3. Rappel de projet.

3.4 Rappel de projet

Le projet de révision allégée concerne 1 commune : Saint-Léon.

Illustration des modifications.

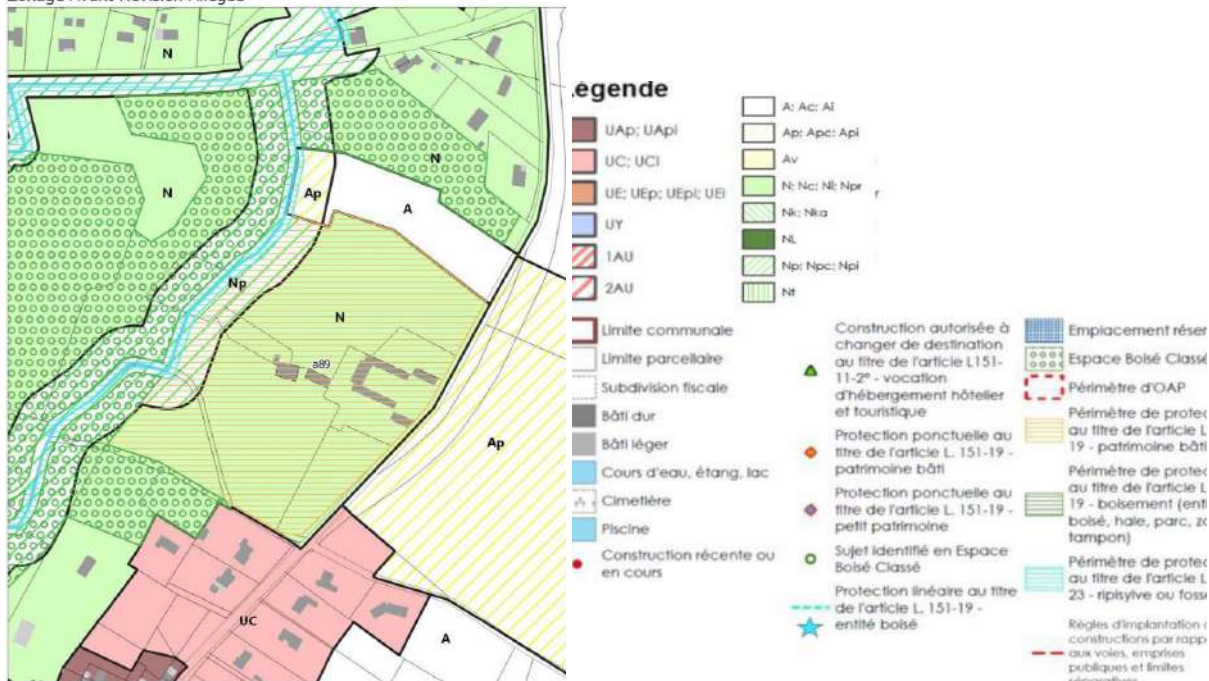
<p>Commission Départementale de la Préservation des Espaces Naturels Agricoles et Forestiers (CDPENAF)</p> <p>Avis rendu sur un dossier modifié au cours de l'enquête</p>	<p>02 février 2022</p>	<p>L'avis est constitué de 2 pages. Il est relatif à la création du secteur de taille et de capacité d'accueil limitée (STECAL) « Nt ».</p> <p>A l'unanimité des 14 membres : avis défavorable.</p> <p style="text-align: center;"><u>Débat et conclusion :</u></p> <p>« ... La CDPENAF prend acte de l'identification de bâtiments pouvant faire l'objet d'un changement de destination. Cette procédure doit consister à transformer, avec ou sans travaux une construction existante en l'une des cinq destinations visées à l'article R151-27 du code de l'urbanisme. Elle note aussi dans le dossier qu'aucun bâtiment agricole n'est implanté sur le domaine de Canadonne.</p> <p>Les actes d'urbanisme situés dans un STECAL qui seront déposés pour prendre en compte ces changements de destination ne seront pas soumis à l'avis conforme de la commission en application de l'article L151-11 du code de l'urbanisme.</p> <p>Par ailleurs, la CDPENAF prend acte que l'emprise au sol des constructions est limitée pour ce secteur Nt à 20% de l'unité foncière. Elle regrette que la superficie des terrains concernés, ou encore de l'emprise au sol des bâtiments existants dans ce secteur, ne soit pas mentionnée pour connaître les réelles possibilités de construction.</p> <p>D'autre part, la commission s'interroge sur la nécessité d'étendre à l'ouest le périmètre de ce nouveau secteur Nt jusqu'aux limites de la rivière où un secteur Np (zone naturelle protégée) avait été mis en place.</p>

<i>En conclusion, faute de précisions et de justifications, la CDPENAF estime que le dossier ne permet pas de répondre aux caractéristiques d'un STECAL qui doit rester exceptionnel et qui, par définition, doit être de taille et de capacité d'accueil limitées... ».</i>
--	--	--

Modifier la superficie du STECAL
